DÉVIATION DE LA COMMUNE DE LUBERSAC
Dossier d'Enquête publique – Autorisation
environnementale

Mémoire en réponse à l'avis du Conseil
National de la Protection de la Nature

Ce mémoire fait suite aux observations formulées dans l'avis du Conseil National de la Protection de la Nature (Commission Espèces et communautés biologiques – Séance du 25 mai 2023), concernant le projet de déviation de la commune de Lubersac (Département de la Corrèze).

**DEVIATION DE LUBERSAC
PLANNING PREVISIONNEL GENERAL DE L'OPERATION**

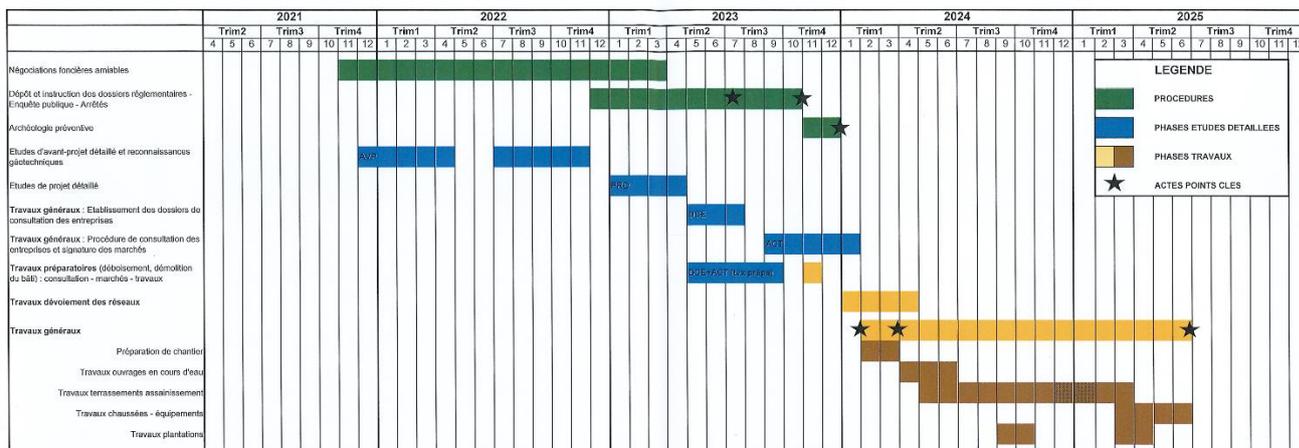
Mesure R3.1a – Adaptation de la période de travaux sur l'année. Le CNPN indique qu'il faut afficher plus clairement les différentes périodes d'action pour chaque type de travaux. Certaines périodes ne semblent pas cohérentes (déboisement impact sur les chiroptères qui ne se fait pas en lien avec la mesure d'abattage spécifique des arbres gîtes potentiels à chiroptères (mesure R2.1o3)

Le planning prévisionnel des travaux à jour fait apparaître les principales phases de travaux suivantes :

- Travaux de déboisement : automne 2023
- Travaux des ouvrages hydrauliques sur le ruisseau de la Faucherie : pendant la période d'autorisation des travaux en cours d'eau, à partir de début avril 2024, les ouvrages seront ainsi terminés bien avant le 31 octobre 2024
- Travaux de terrassements à partir de mai 2024

En amont de l'ensemble de ces phases de travaux, le site sera prospecté par un écologue mandaté par le maître d'ouvrage pour toute la durée des travaux.

Le déboisement est prévu en octobre-novembre, qui est la période la moins pénalisante pour les chiroptères (mesure R2.1o3).

MESURES PAYSAGÈRES - 1/2

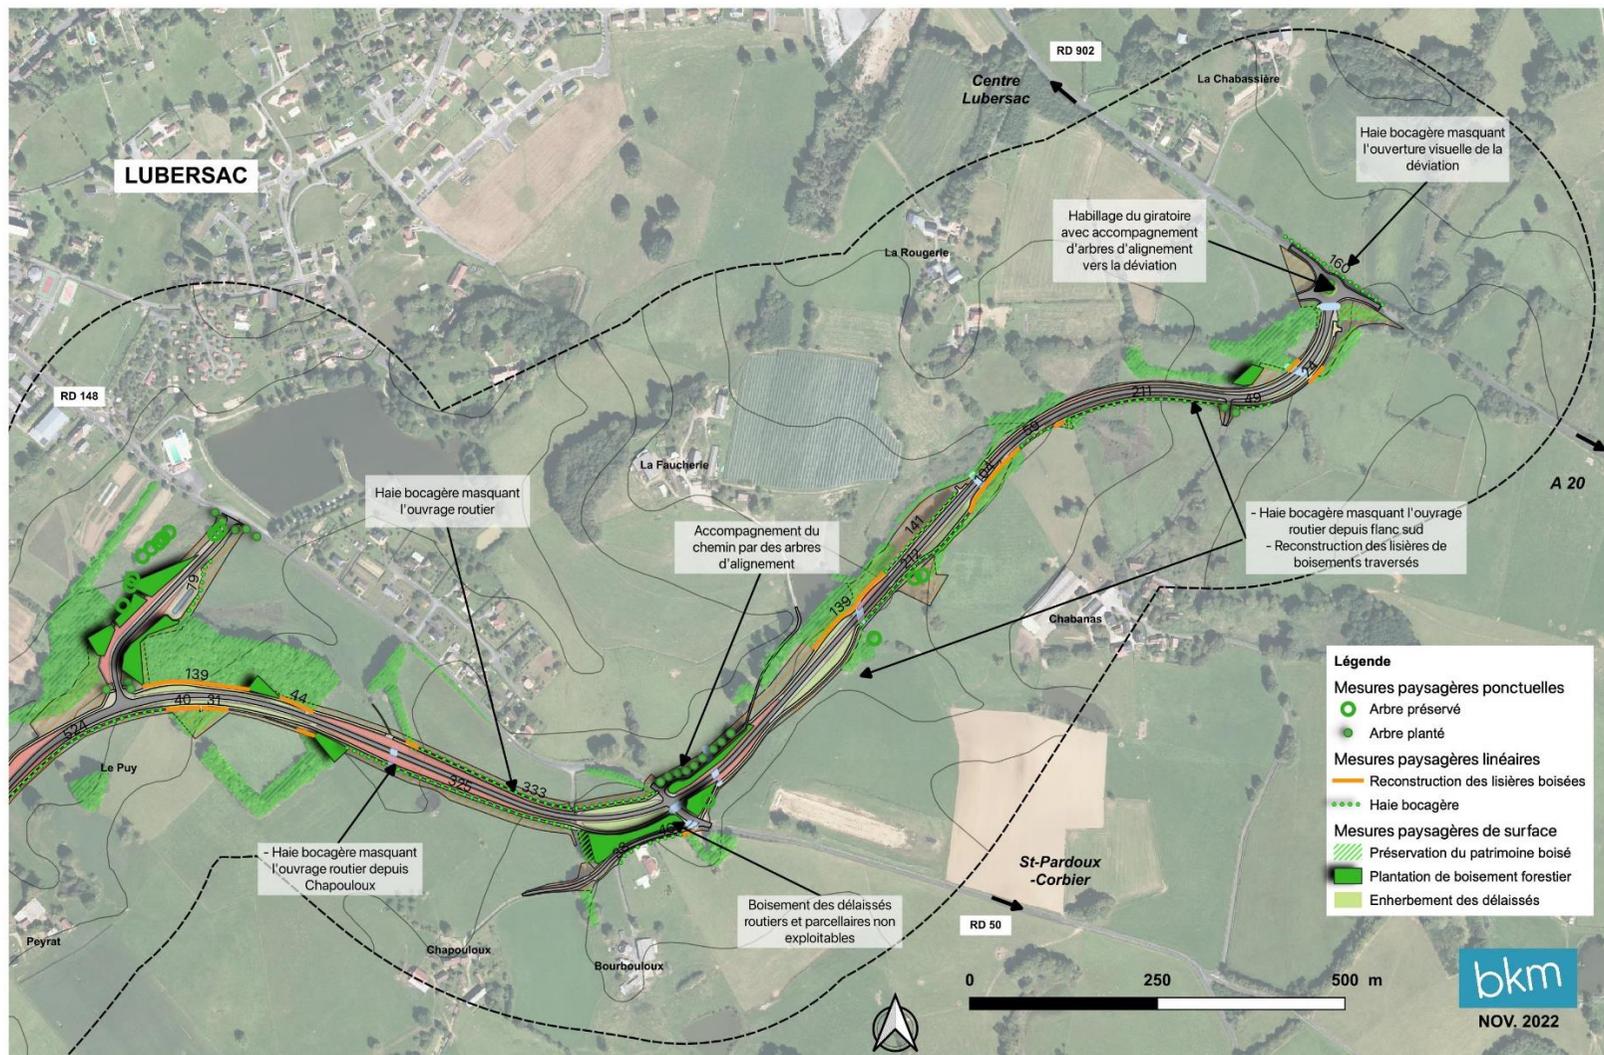
Mesure R2.2kl– Plantations diverses : arbres de haut-jet parallèles à la route. Sur la section qui tangente le ruisseau de la Faucherie, la localisation des plantations prévues serait à préciser pour assurer la faisabilité d'un recul de 10 mètres par rapport à la route

Le maître d'ouvrage indique que l'on sera toujours au-delà des 10 mètres du bord de chaussée pour les plantations, les emprises retenues tenant compte de ce recul.

Les plantations prévues à proximité du ruisseau de la Faucherie sont représentées page suivant. La totalité des plans de plantations est représentée dans l'étude d'impact.

Figure 3 : Coupe transversale de l'ouvrage projeté variante 1

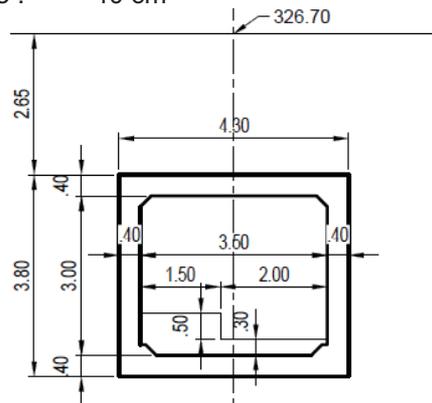
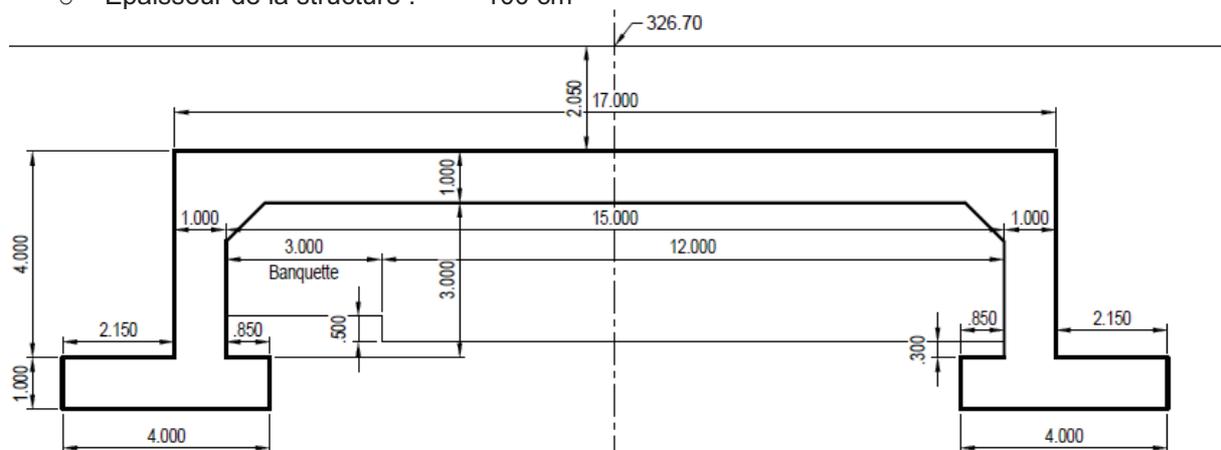
Mesure E1.1c – Redéfinition des caractéristiques du projet. Le CNPN indique que les ponts cadres ne sont pas très indiqués et posent des problèmes. Les lits sont déstructurés après les crues. Pourquoi n'y a-t-il aucun élément d'étude alternative d'atteinte au lit mineur avec des ponts poutres ? Le non-engagement de surcoûts ne pourra se justifier tant que l'absence d'enjeu n'est pas révélée. Or la Lamproie de Planer est a priori présente et cela doit engager à la prudence et à reconsidérer les décisions sur cette thématique.

Compte tenu des enjeux environnementaux au droit du ruisseau de la Faucherie, le maître d'ouvrage avait fait établir début 2020, en amont de l'établissement des dossiers réglementaires et des études de maîtrise d'œuvre, une étude comparative sur un des ouvrages de rétablissement du ruisseau de la Faucherie :

- Une version par passage inférieur en cadre fermé (PICF) d'ouverture 3,50 m
- Une version par passage inférieur en portique ouvert (PIPO) d'ouverture 15 m, afin de s'affranchir de toute atteinte au ruisseau de la Faucherie, compte tenu de ses caractéristiques sinueuses.

Un extrait de cette étude est porté en annexe 3 du mémoire. Indépendamment des enjeux qui ressortiront des prochaines prospections sur le cours d'eau tel que proposé dans les éléments de réponse précédents, le maître d'ouvrage fait tout de même part des surcoûts excessifs que représenteraient la réalisation d'un ouvrage n'impactant pas le lit du cours d'eau dans le cas de l'OH16, avec un rapport de coût multiplié par 5 par rapport à un ouvrage cadre.

Par ailleurs, une alternative consistant à envisager un portique ouvert de même ouverture de 3,50 m que la solution en cadre fermé, avait également été étudiée en prévision d'éventuelles contraintes géotechniques, qui auraient nécessité de fonder ces ouvrages sur fondations profondes de type pieux. Cette technique ne sera pas nécessaire compte tenu de la nature des sols en place. Toutefois, dans le même état d'esprit, le maître d'ouvrage fait vérifier la faisabilité technique de cette configuration en portique ouvert de 3,50 m, mais fondé sur semelles superficielles. Cette solution ne dispenserait toutefois pas de devoir dévier le cours d'eau en phase travaux, mais limiterait la surface de radier en fond de lit en configuration définitive.
